## Document de diagnostic de sécurité routière des passages à niveau

PN n° 161

Commune : Blangy-sur-Bresle Dép. Seine-Maritime

Ligne ferroviaire, nom et n° 325000 Ligne d'Épinay-Villetaneuse au Tréport-Mers

Annexe PN Cat. 4	<b>Visibilités dans les 4 quadrants</b>			
	<b>PN 161 - 325000</b>	Commune : <b>Blangy-sur-Bresle</b> Date : <b>05/09/2023</b>

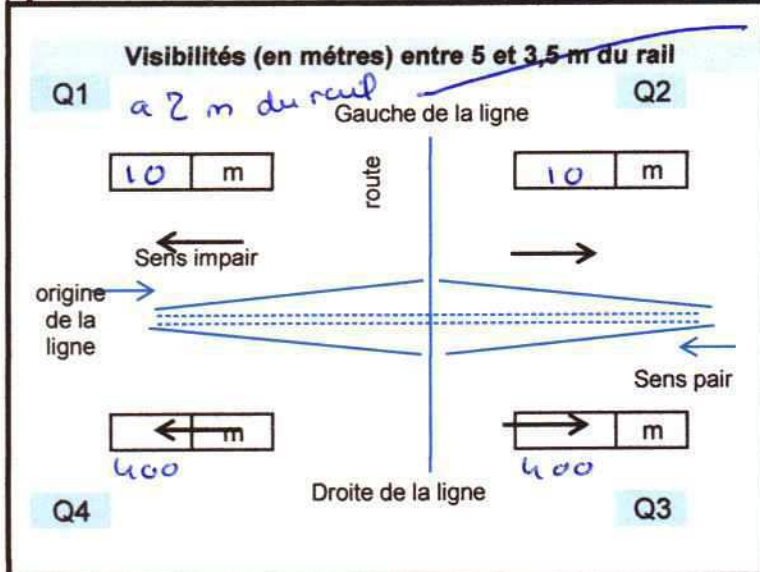
**Commentaires :**  
 Pour PN piéton : 222 m - 8 secondes à la clôture du chemin de fer ou à deux mètres du rail le plus proche si la clôture est plus éloignée - Non obtenue.  
 Pas d'action - PN non utilisé.

**Annexe photos**

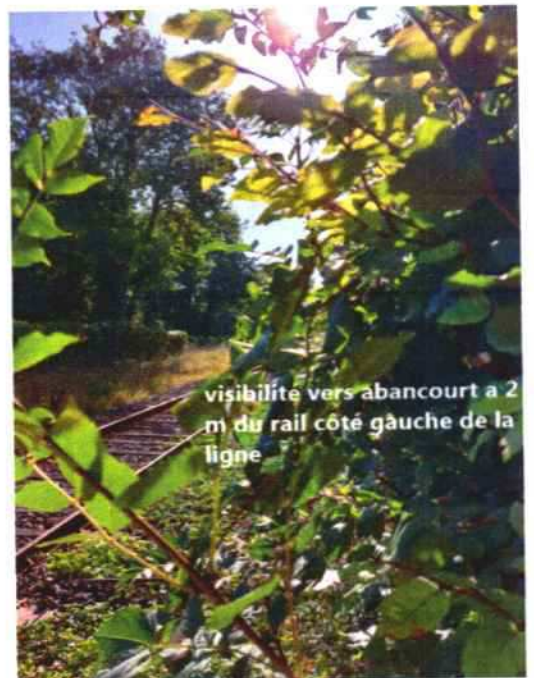
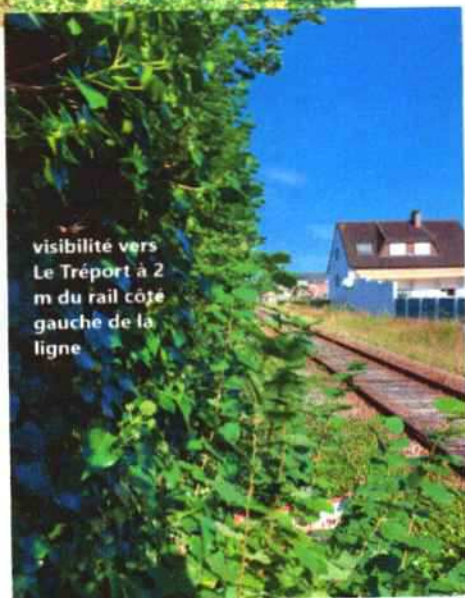
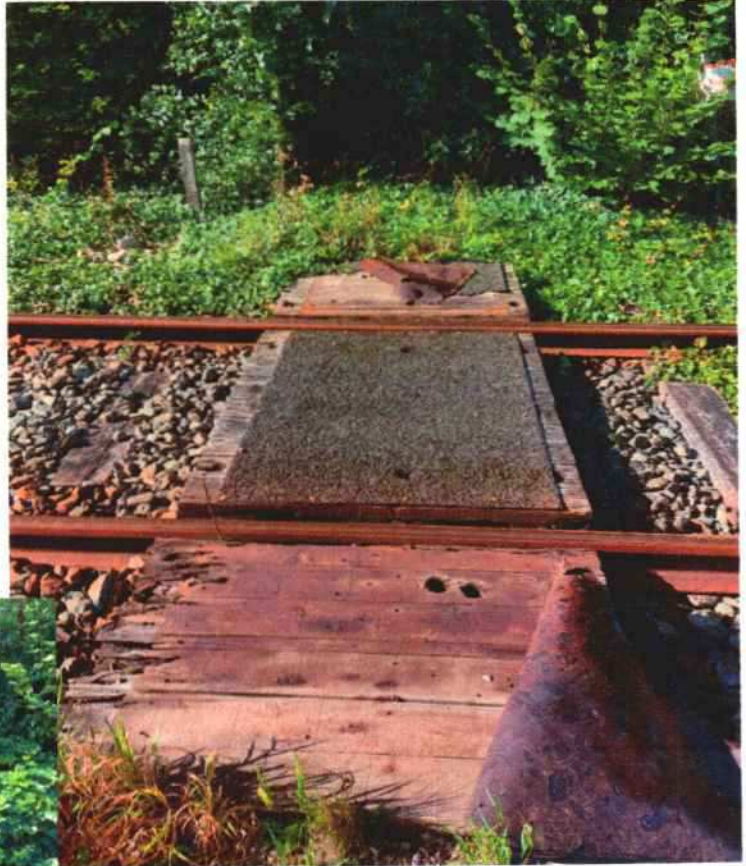
Passage à niveau qui n'est plus utilisé. Une haie obstrue l'accès.

PN a supprimer Spe PN initié dossier de suppression 2024.  
 Placage dont bande anti dérapante abimée → Pas d'action car PN non utilisé.
